Freie und Hansestadt Hamburg  
Landesbetrieb Straßen, Brücken und Gewässer  
Geschäftsbereich Stadtstraßen, Fachbereich Planung – S2

Baumaßnahme: Veloroute 14

Teilbaumaßnahme: Spanische Furt/Graf-Johann-Weg

## Abwägungsvermerk

2. FGU16257, Hst. Eidelstedter Brook, Holsteiner Chaussee ggü. Haus. Nr. 159, Fahrtrichtung Spanische Furt

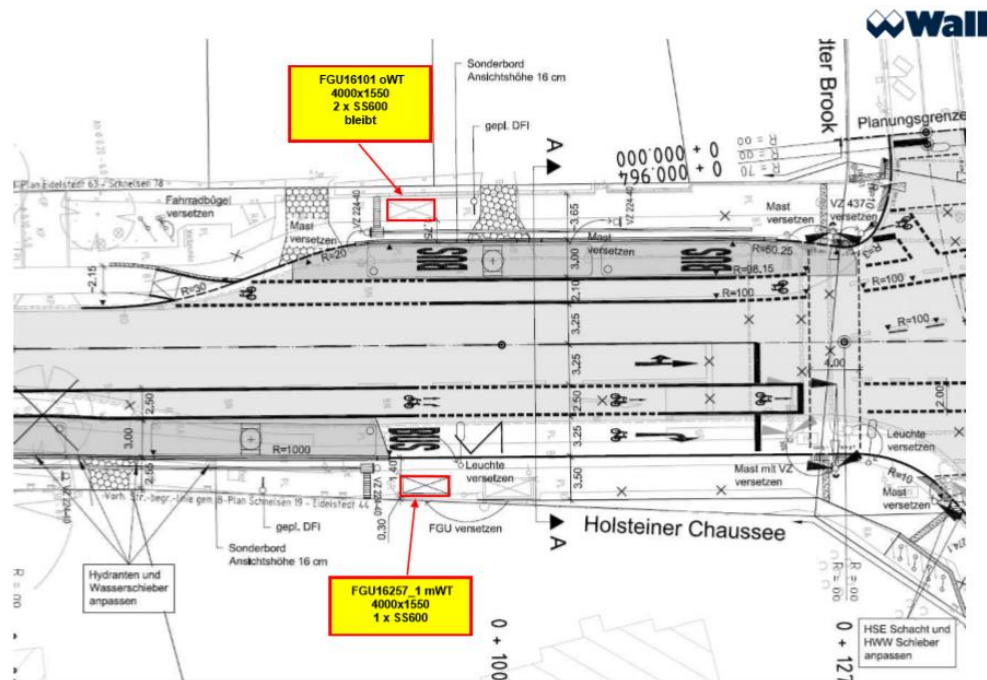
Mit der Versetzung unseres Fahrgastunterstandes sind wir einverstanden. Planen Sie diesen Fahrgastunterstand bitte mit Werbeträger 4000x1550 und 1 x 0,6 m Seitenscheibe ein.

**LSBG-S2: Die ursprüngliche Haltestelle (FGU16257) wird aufgeteilt und zum einen in nördlicher Richtung hinter den Knoten und zum anderen in die Spanische Furt verlegt.**

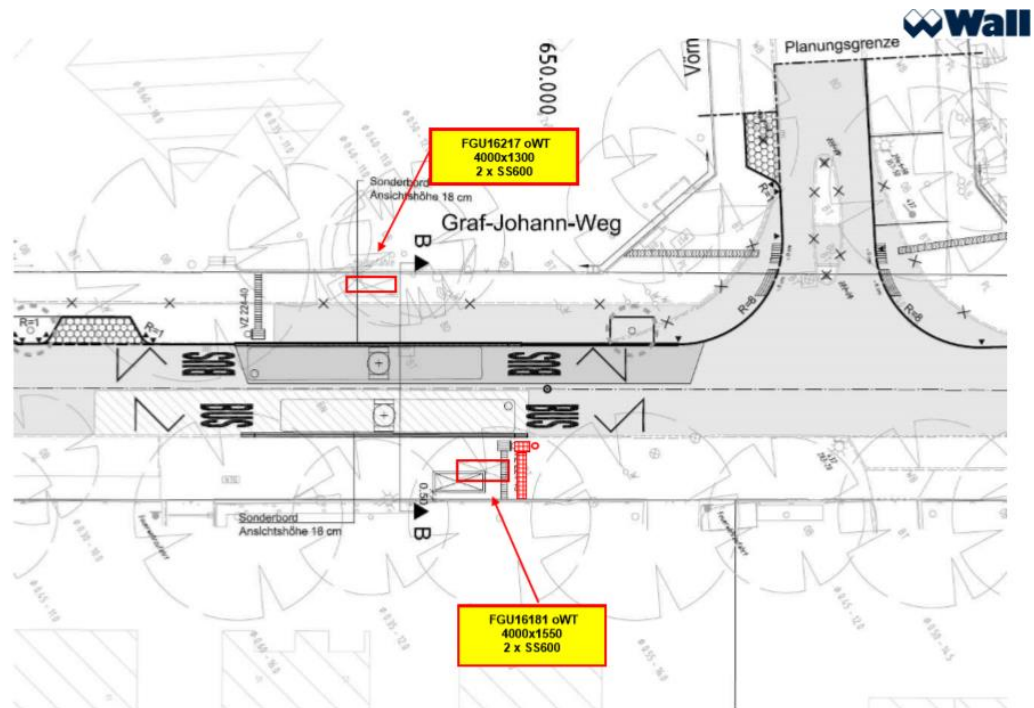
- FGU/H-Mast 1,50 m

Planen Sie diesen Fahrgastunterstand bitte ohne Werbeträger 4000x1550 und 2 x 0,8 m Seitenscheiben ein.

Bitte beachten Sie bei der Planung der Standorte die Eignung der Bodenbeschaffenheit/des Untergrundes zur Einbringung (senkrecht zur Straße) von 80 cm tiefen Streifenfundamenten (insbesondere Leitungsfreiheit). Da wir in der Vergangenheit immer häufiger Schwierigkeiten beim Einbringen unserer Fundamente hatten bitten wir Sie um Übersendung eines Leitungsplans, sofern vorhanden.

**LSBG-S2: Der Leitungstrassenplan wird der Wall GmbH im Verlauf der weiteren Planung zur Verfügung gestellt.**
